Комитет по внутреннему транспорту

Рабочая группа по унификации технических предписаний и правил безопасности на внутренних водных путях

Резолюция № 22 "СИГВВП - Сигнализация на Внутренних Водных Путиях"

Поправки к резолюции № 22

2.1.2 Левая сторона фарватера

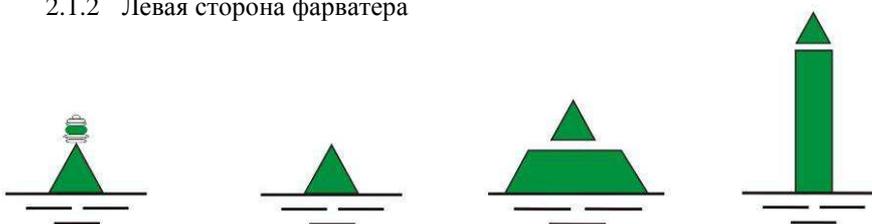
b) Изменить раздел 2.1.2 "Левая сторона фарватера" следующим образом:

Цвет: зеленый

Форма: конический буй либо буй с топовым знаком, либо швимер

Топовый знак (если установлен): зеленый конус вершиной вверх

Огонь (если установлен): зеленый ритмичный огонь

2.1.3 Развилка фарватера

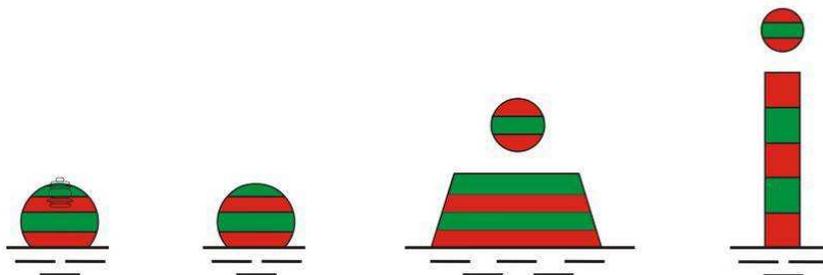
c) Изменить раздел 2.1.3 "Развилка фарватера" следующим образом:

Цвет: горизонтальные красные и зеленые полосы

Форма: сферический буй и буй с топовым знаком или швимер

Топовый знак (если установлен): сфера с горизонтальными красными и зелеными полосами

Огонь (если установлен): белый непрерывный частый проблесковый огонь или белый изофазный огонь (может быть белый группо-проблесковый огонь с тремя проблесками в группе)

(рис. 4)

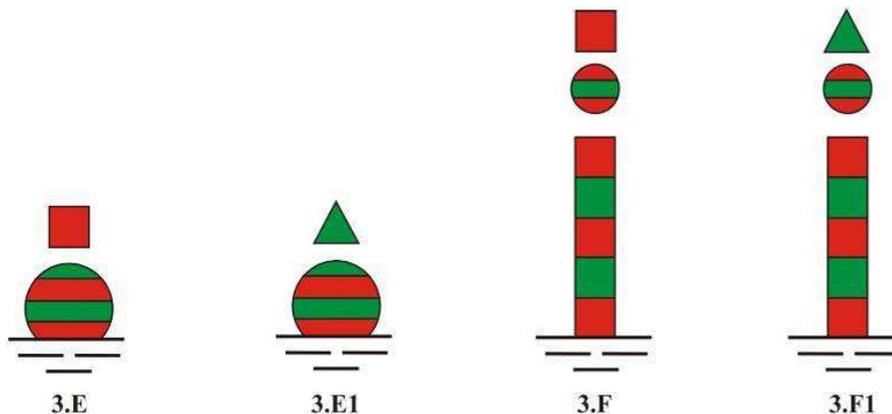
В случае необходимости красный топовый знак цилиндрической формы или зеленый топовый знак конической формы, установленный над знаком развилки, указывает, с какой стороны предпочтительно проходить (основной фарватер). В зависимости от обстоятельств на этом знаке устанавливается красный или зеленый ритмичный огонь.

(рис. 6)

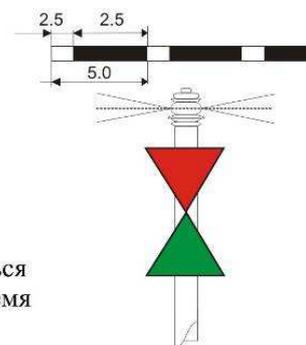
2. Левый берег

Цвет: зеленый

Форма: стойка с топовым знаком

Топовый знак: зеленый конус вершиной вверх

Огонь (если установлен): зеленый ритмичный огонь

(рис. 9)

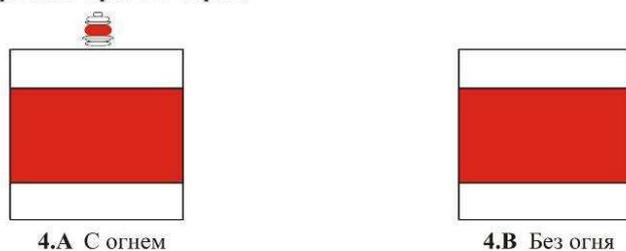
2. Левый берег

Цвет: горизонтальные зеленые и белые полосы

Форма: буй-швимер или швимер

Топовый знак: зеленый конус вершиной вверх

Огонь (если установлен): зеленый ритмичный огонь
Как правило, с радиолокационным отражателем.

(рис. 10)

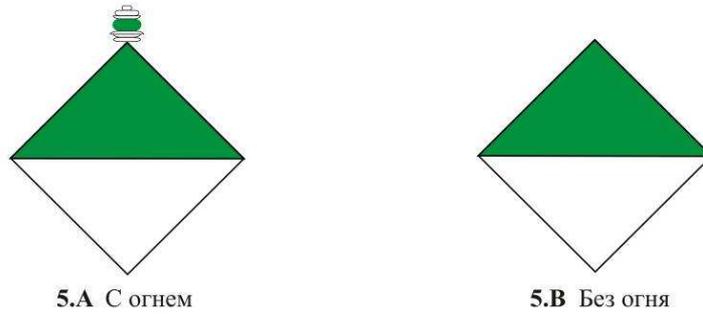
1. Фарватер возле правого берега

Цвет: красный/белый

Форма: стойка с топовым знаком

Топовый знак: квадратный щит (с горизонтальными и вертикальными сторонами), красный с двумя белыми горизонтальными полосами

Огонь (если установлен): красный ритмичный огонь

(рис. 11)

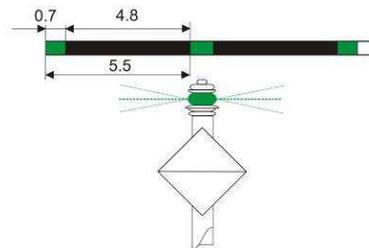
2. Фарватер возле левого берега

Цвет: зеленый/белый

Форма: стойка с топовым знаком

Топовый знак: квадратный щит (с горизонтальными и вертикальными диагоналями), верхняя половина которого окрашена в зеленый, а нижняя - в белый цвет,

Огонь (если установлен): зеленый ритмичный огонь

(рис. 12)

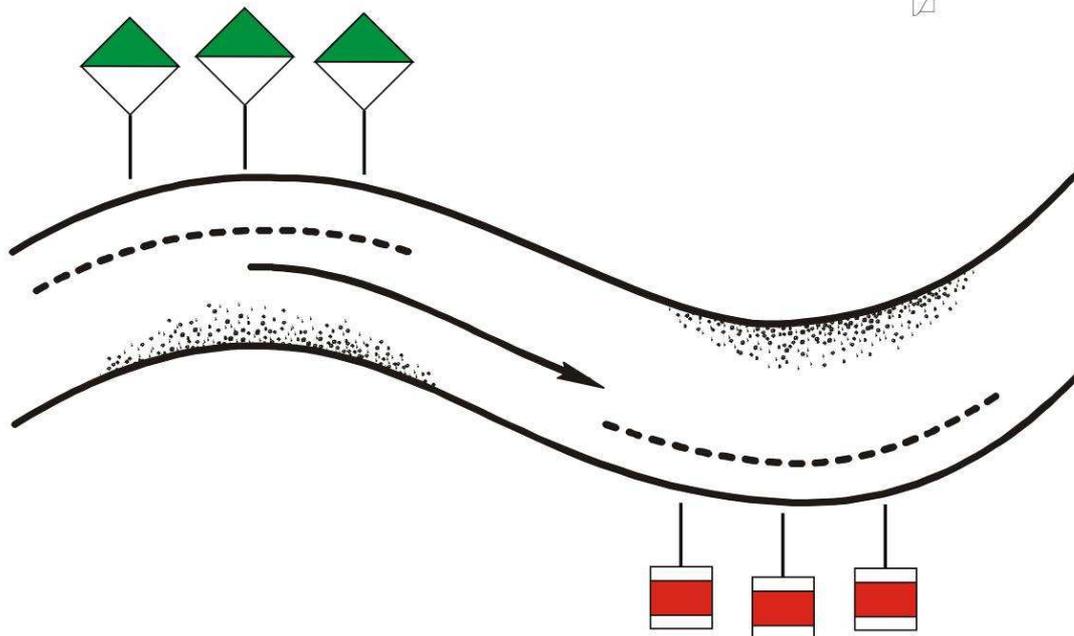
3. Использование знаков

(рис. 15)

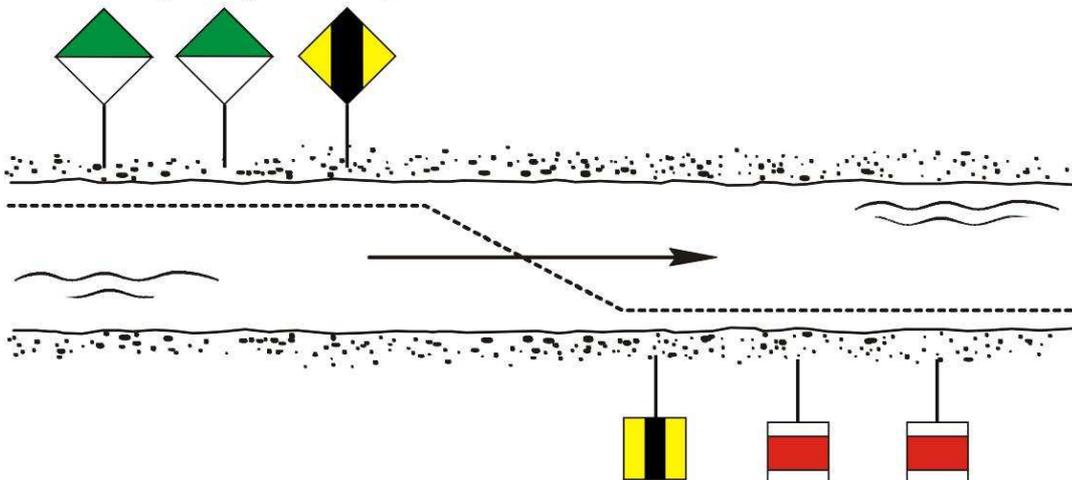
3.1 Простое указание перевала

(рис. 16)

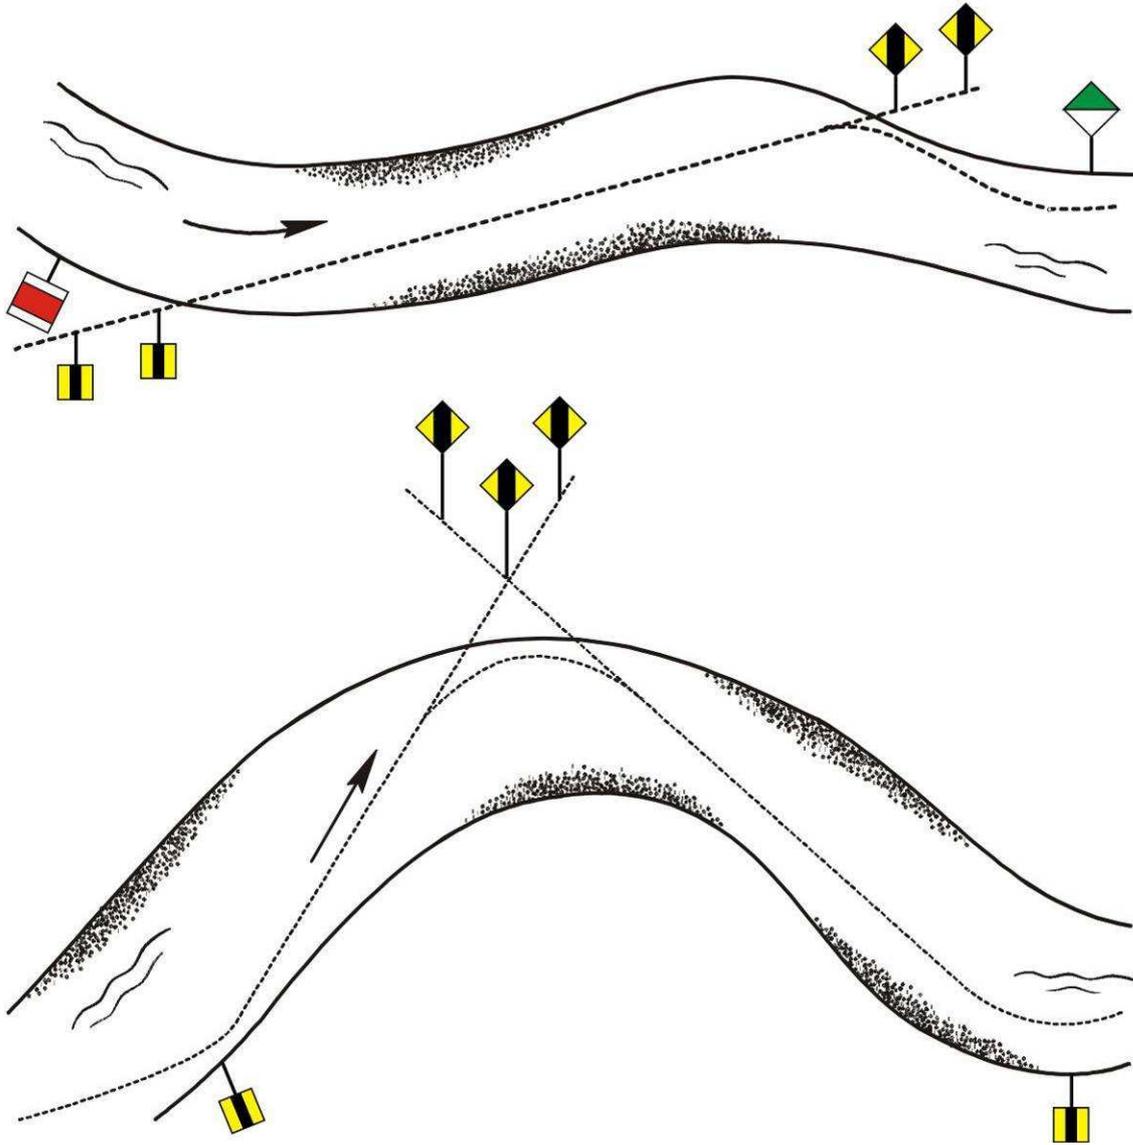
3.2 Указание оси длинного перевала

Два одинаковых сигнальных знака, установленных на одном и том же берегу один за другим, причем первый ниже второго, образуют створное ограждение, служащее для указания оси длинного перевала.

Огни (если установлены): желтые (ритм переднего и заднего огней должен быть одинаковым, однако задний огонь может быть постоянным).

(рис. 17)

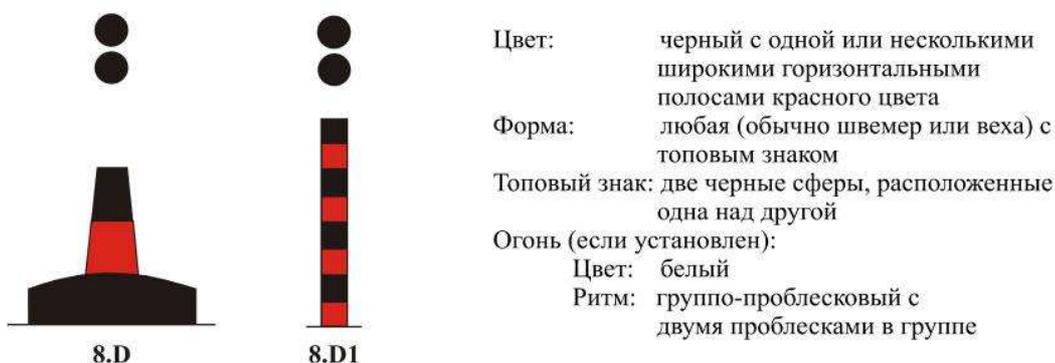
с) Изменить пункт 2.4.3.2 «Описание знаков, обозначающих отдельные опасные места» следующим образом:

2.4.3.2 Описание знаков, обозначающих отдельные опасные места

(рис. 18)

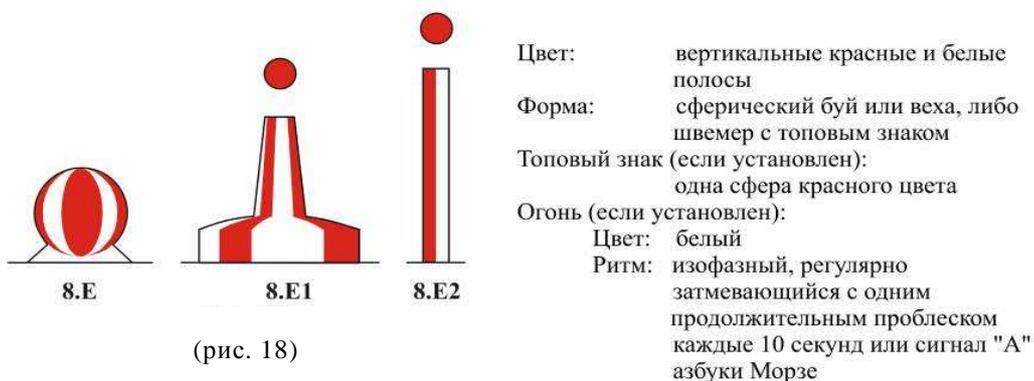
d) Изменить пункт 2.4.4.2 «Описание знаков для обозначения безопасных вод» следующим образом:

2.4.4.2 Описание знаков для обозначения безопасных вод
